Variante al Piano Regolatore Generale Comunale relativa alla Riqualificazione dell'Area di Porto Vecchio -Rapporto Ambientale – Osservazioni

ANALISI DELLE OSSERVAZIONI PERVENUTE

E PROPOSTE DI ACCOGLIMENTO

Figura 14.2: Estratto Piano struttura con indicazione del percorso funicolare e perimetro aree protette

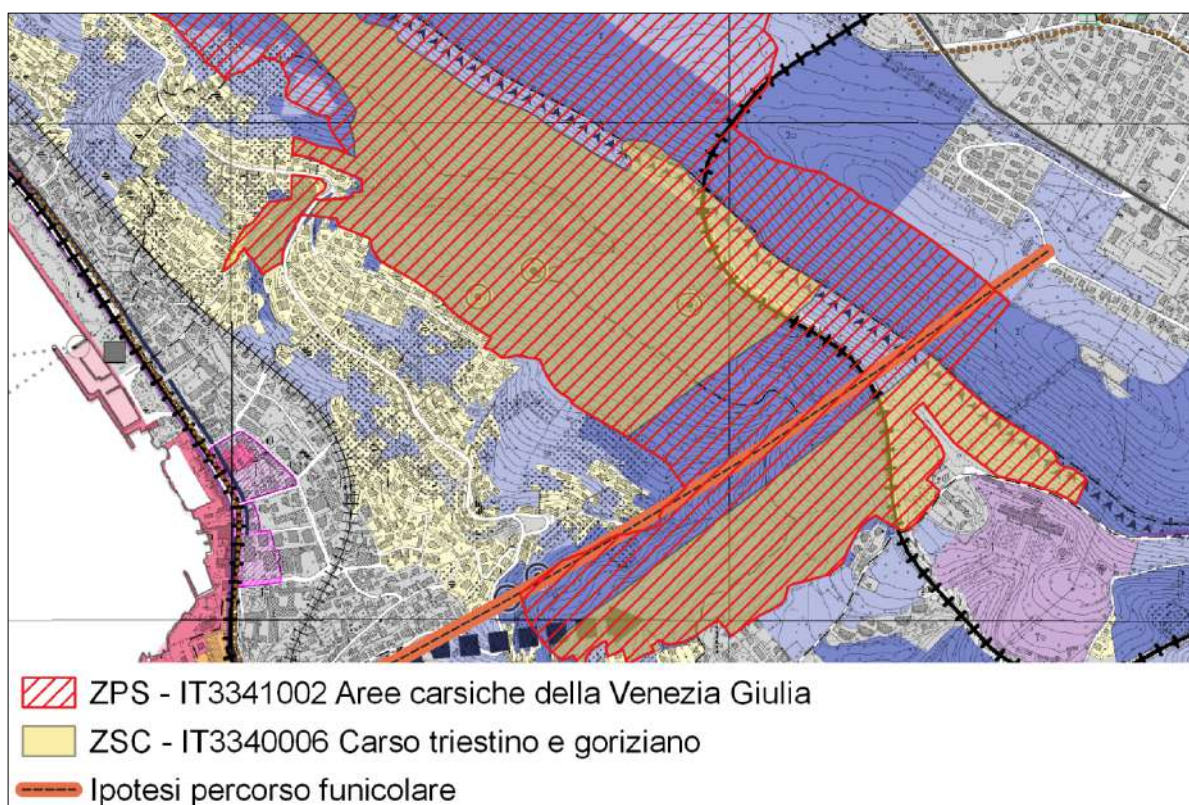
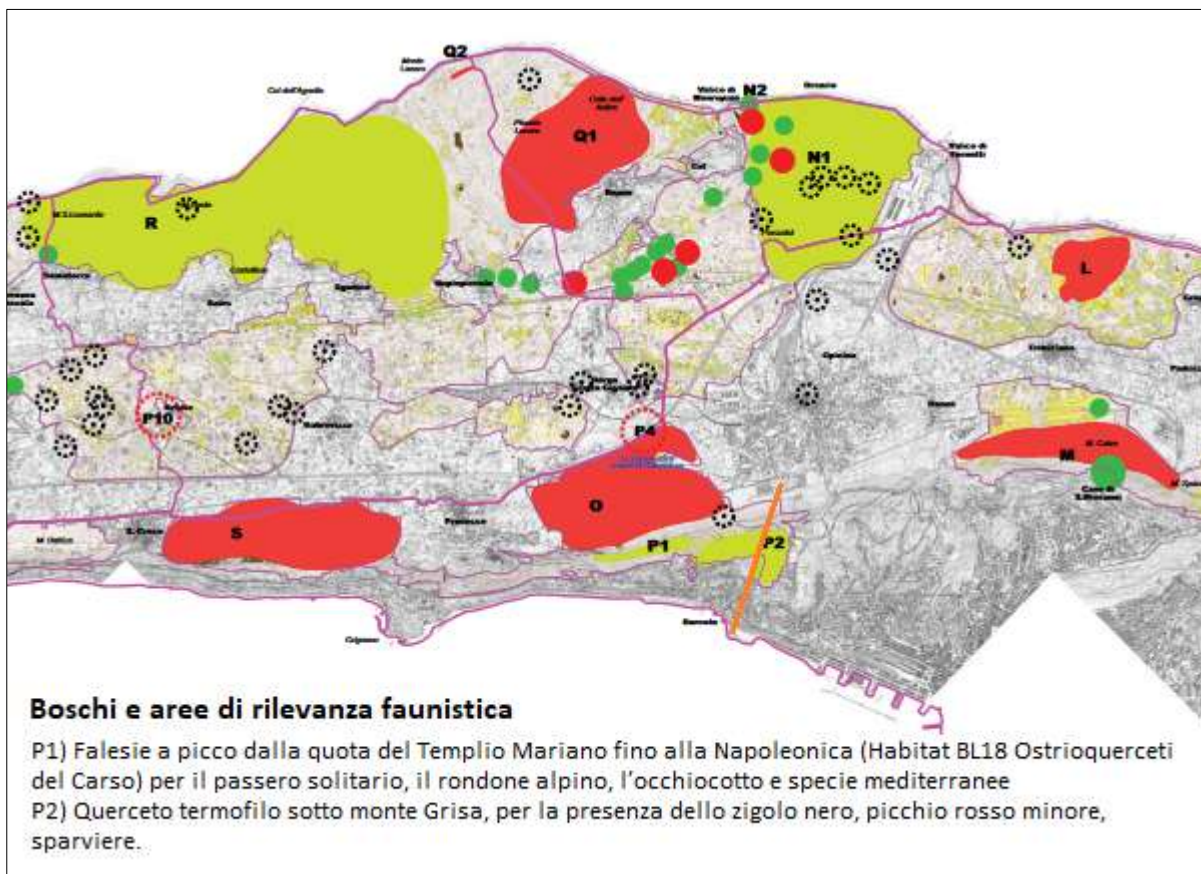
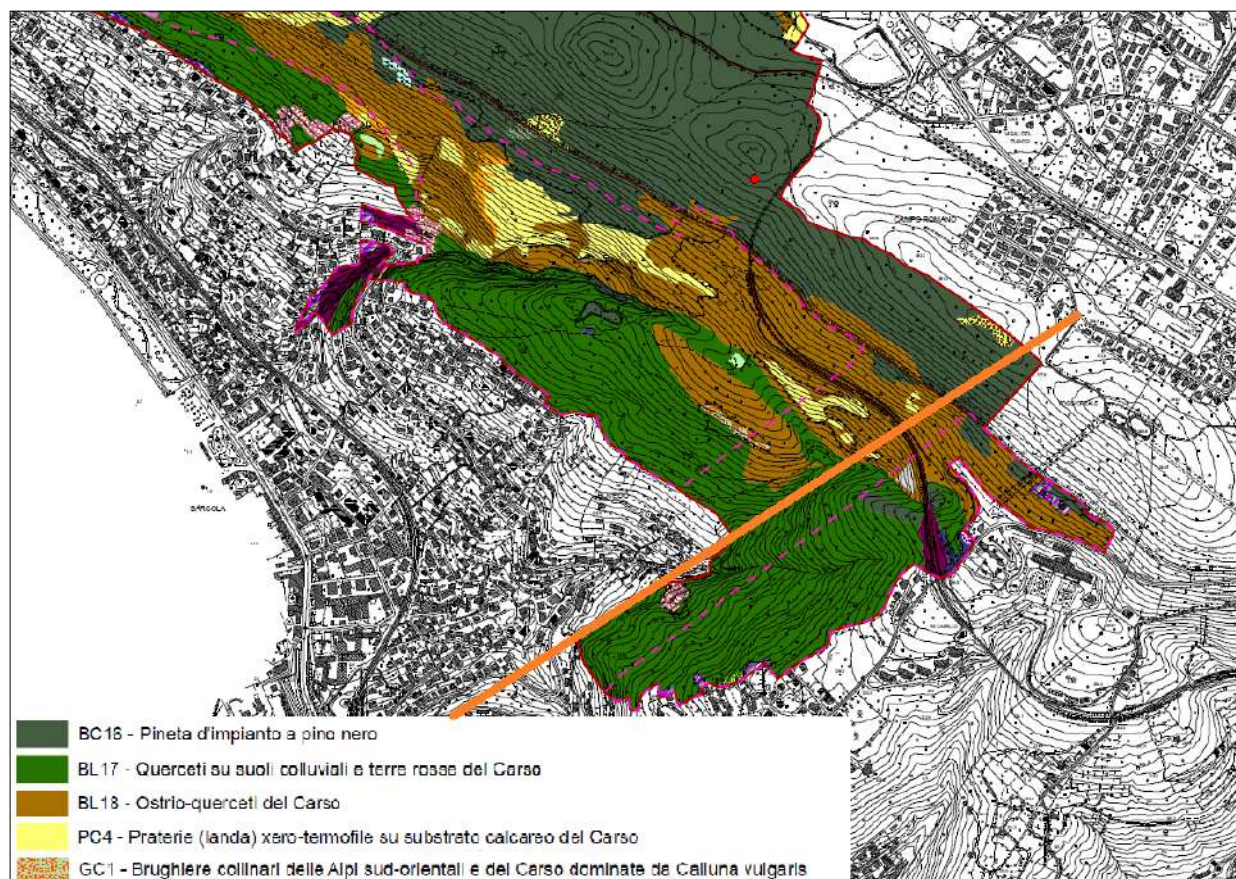
11. *Si ritiene comunque necessario ai fini della adozione/approvazione della Variante in relazione alla previsione del possibile collegamento funicolare quanto segue:*

- *nell'ambito dell'Accordo di programma insieme all'acquisizione dei pareri previsti per legge dovrà essere fatta una prima valutazione e si esprimerà un parere ai sensi del DPR 357/1997 e della DGR 1323/2014;*

- *Il RA dovrà essere integrato con i primi elementi utili allo studio di incidenza quali la descrizione dell'area interessata dalla direttrice indicata nel Piano struttura e degli habitat e specie potenzialmente interferiti, una prima generale individuazione dei possibili effetti che dovranno essere oggetto di adeguata valutazione di incidenza in sede di successiva Variante al Piano operativo;*

- *le Norme tecniche dovranno prevedere la necessità di un approfondito Studio di incidenza ai fini di valutare la compatibilità della previsione relativa all'impianto di collegamento a fune in sede di successiva Variante al piano operativo;*

Riscontro

Si propone l'accoglimento della richiesta. In tal senso il Rapporto ambientale viene pertanto integrato al capitolo 14 con i primi elementi utili allo studio di incidenza in relazione alla previsione del possibile collegamento funicolare. La rettifica è riportata nell'allegato "estratto 3 RA".

Si accoglie l'osservazione, modificando di conseguenza gli elaborati di variante
